**SAMODZIELNY PUBLICZNY  
ZESPÓŁ ZAKŁADÓW OPIEKI ZDROWOTNEJ  
W WYSZKOWIE**

**DEZ/Z/341/ZP-44/2022**

Dotyczy postępowania o udzielenie zamówienia publicznego prowadzonego zgodnie z art. 275 ust. 1 ustawy Pzp w przedmiocie **Zakup sprzętu i aparatury medycznej do SPZZOZ w Wyszowie**, nr postępowania **DEZ/Z/341/ZP-44/2022**.

**Pytanie 39 dotyczy Pakietu nr 4 - Lampa operacyjna**

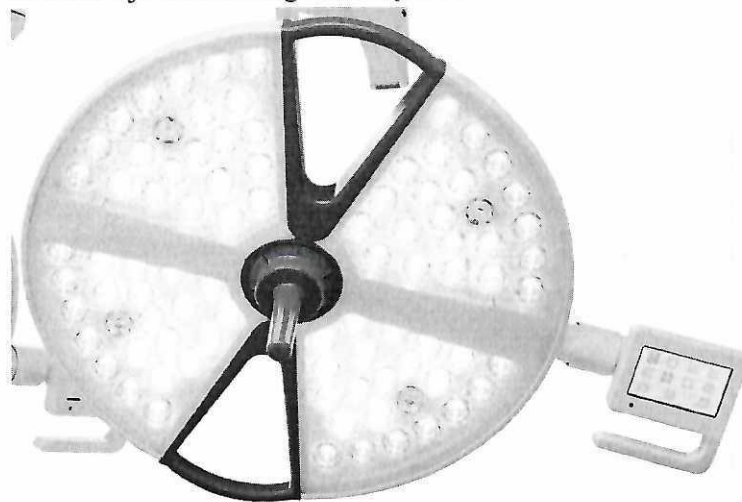
Czy Zamawiający wyrazi zgodę na zaoferowanie lampy wyposażonej w dwa uchwyty przy kopule? Poniżej wizualizacja oferowanego rozwiązania

**Odpowiedź: Zamawiający dopuszcza.**
